De Raad van de gemeente Nijmegen

Uw brief van	Uw kenmerk	Ons kenmerk	Datum 21 september 2023
Onderwerp <i>Vredenburgplein</i>			Bijlage(n) 1

4.1 Straatnaamgeving Vredenburgplein

Vredenburgplein

sluis

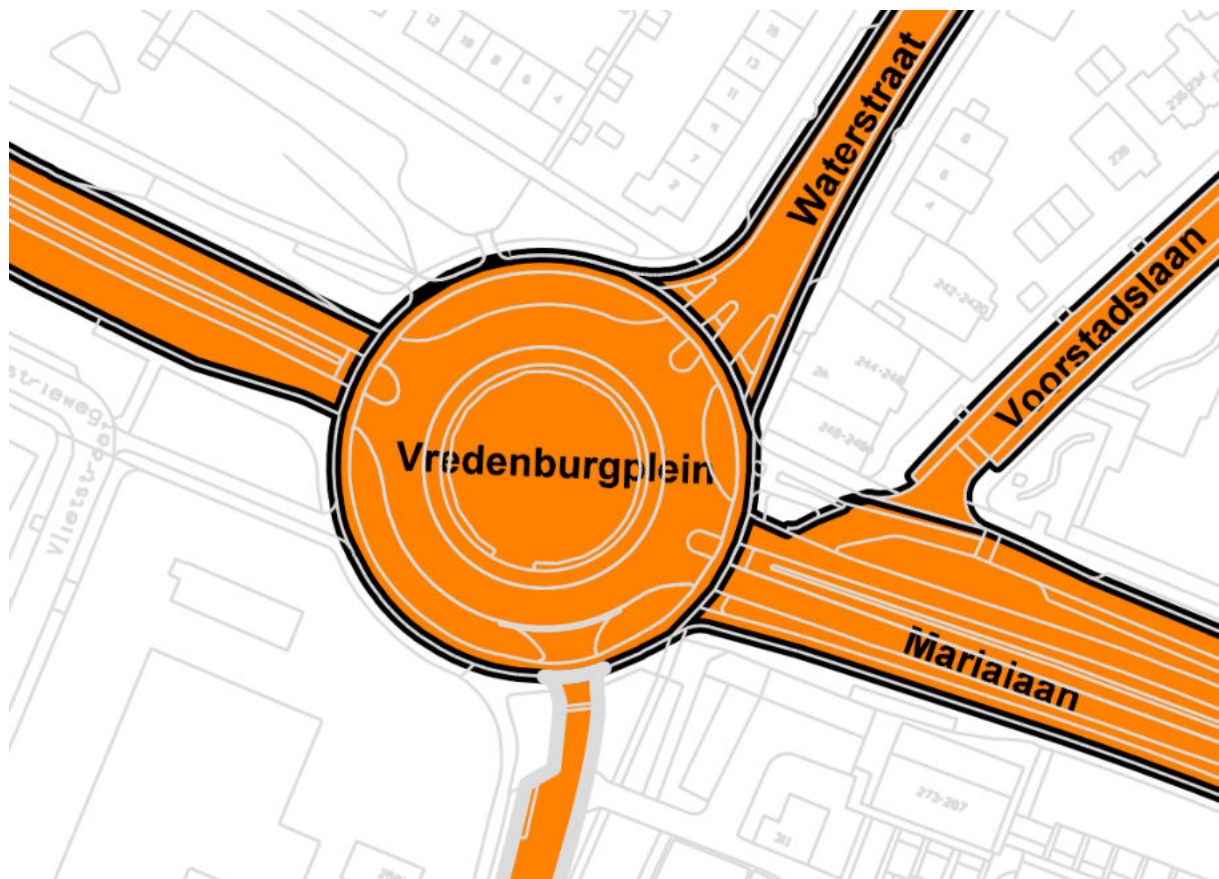
In het NWB en op de tekening met nummer 581231 loopt het Sprengenpad (openbare ruimte ID 0268300000000600) en de Bronweg (openbare ruimte ID 0268300000000936) over de sluis heen. Het is niet duidelijk waarom de beide (brom-)fietspaden een andere naam hebben.

Het Sprengenpad en de Bronweg kunnen onmogelijk in Weurt hebben gelegen. Door een wijziging van de gemeentegrens per 1 januari 1981 (Wet van 13 februari 1980, *Stb.* 39) ligt een deel van de naam van Heemstraweg in Nijmegen. Het Sprengenpad (begin geldigheid 07-08-1968) en de Bronweg (begin geldigheid 03-08-1965) zijn niet gewijzigd.

Tekening met nummer 581231 (gedeelte)

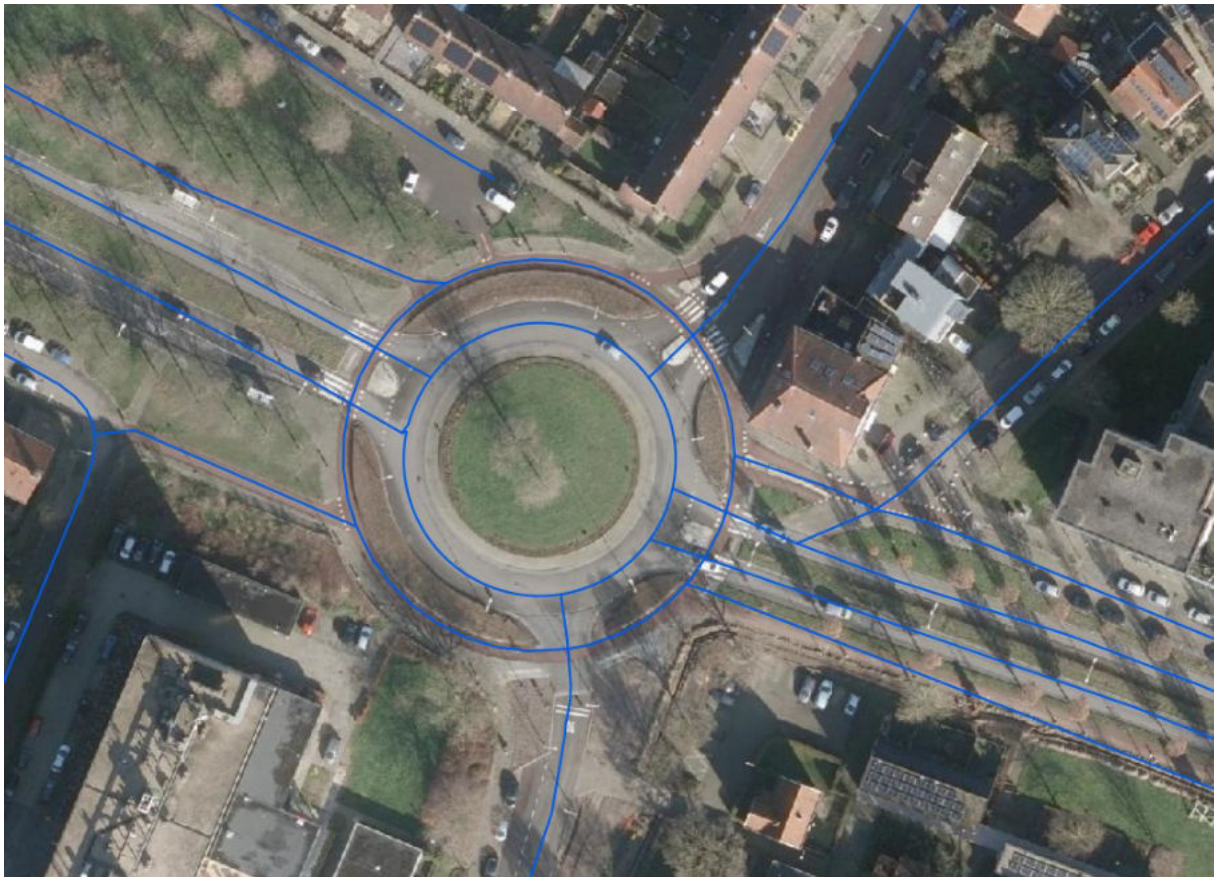
De straatnaamgeving worden sinds het raadsbesluit d.d. 9 november 2005 gepubliceerd in het gemeenteblad (vanaf GB06-016). Daarbij staat in een aantal gevallen een tekening met een nummer waarop de geometrie van de openbare ruimte te zien is. Soms ontbreekt het gegeven of laat de buitenruimte te wensen over. Dat geldt ook voor de tekening met nummer 581231. Hieronder staat het gedeelte van de naam Vredenburgplein.

Valt onder de openbare ruimte uit het raadsvoorstel d.d. 19 september 2023 (beslispunt 2) alleen het oranje gedeelte? Op basis van de tekening kan niet worden afgeleid of het (brom-) fietspad bij het toekomstige Vredenburgplein of bij de Waterstraat, Voorstadslaan, Marialaan en Industrieweg behoort. Het is ook niet duidelijk of de huisnummers 2 t/m 44 en 5 t/m 75 aan de Industrieweg liggen.

De geometrie van de openbare ruimte moet voor een ieder duidelijk zijn. Deze voldoet vooralsnog niet aan een gedetailleerde omschrijving of grafische weergave en kan daarom niet als zodanig worden gepubliceerd in de authentieke versie van het gemeenteblad (PDF).

Het ligt voor de hand dat de van Heemstraweg (openbare ruimte ID 0268300000000023) alsnog wordt ingetrokken. De (brom-)fietspaden bij de Industrieweg (openbare ruimte ID 0268300000001186) dienen bij de straatnaamgeving betrokken te worden.
